島根原子力発電所第2号機 指摘事項に対する回答整理表(強度計算方法)

島根原子力発電所第2号機 工認記載適正化箇所(強度計算方法)

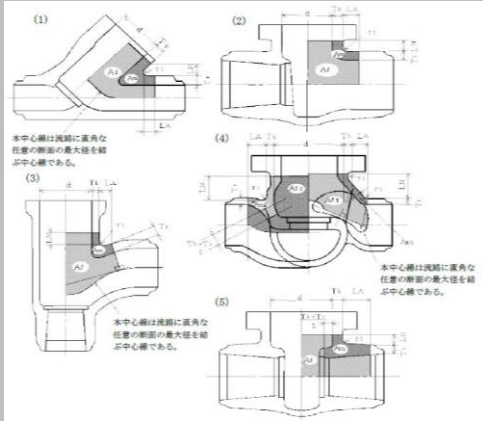
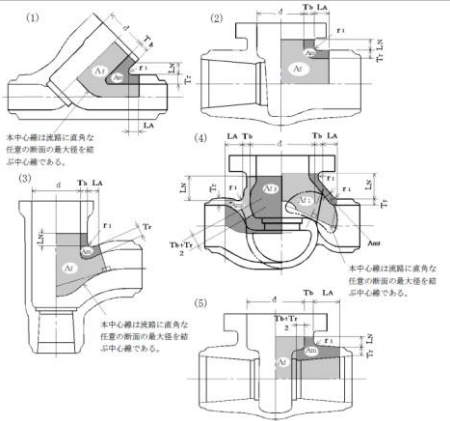
No.	図書番号	図書名称	該当頁 (通し頁)	適正化内容	提出年月日	備考
54	NS2-添3-002-03 改01	VI-3-2-3 クラス1弁の強度計算方法	P.36	<p>図3-1については、図が不鮮明となっていたため、修正いたしました。</p> <p>(旧)</p>  <p>(新)</p> 	2022/3/24	
55	NS2-添3-002-07 改01(比)	先行審査プラントの記載との比較表(VI-3-2-4 クラス2管の強度計算方法)	P.3	<p>備考欄の記載を設計・建設規格のみを適用規格として記載している理由を追加して修正しました。(下線部参照)</p> <p>(旧)今回クラス2管の強度評価を行う場合は、設計・建設規格による評価を行うため、設計・建設規格のみを記載している</p> <p>(新)今回申請する島根2号機のクラス2管は全て改造を行う設備であるため、設計・建設規格による評価を行っている</p>	2022/3/24	
56	NS2-添3-002-05 改01	VI-3-2-5 クラス3容器の強度計算方法	P.12	<p>「2.3 開放タンクの胴の計算, (1) 記号の説明」の注記b.については対象設備がないため記載を削除しました。</p> <p>(旧)</p> <p>注記*: 開放タンクの水頭の取り方は、強度評価上は次のいずれかとする。</p> <p>a. タンク上部フランジ上端又はタンク胴板上端より底板内側まで</p> <p>b. 底板に管台が取り付く場合は、第1溶接継手まで</p>  <p>a 項の場合                      b 項の場合</p> <p>なお、この水頭の取り方は、底板及び管台の計算で用いる水頭も同じである。</p> <p>(新)</p> <p>注記*: 開放タンクの水頭の取り方は、強度評価上は以下とする。</p> <p>a. タンク上部フランジ上端又はタンク胴板上端より底板内側まで</p>  <p>なお、この水頭の取り方は、底板及び管台の計算で用いる水頭も同じである。</p>	2022/3/24	
57	NS2-添3-002-05 改01(比)	先行審査プラントの記載との比較表(VI-3-2-5 クラス3容器の強度計算方法)	P.3	<p>備考欄に設計・建設規格のみを適用規格として記載している理由を追記しました。</p> <p>【追加した記載】 (今回申請する島根2号機のクラス3容器は全て新設設備であるため設計・建設規格による評価を行っている)</p>	2022/3/24
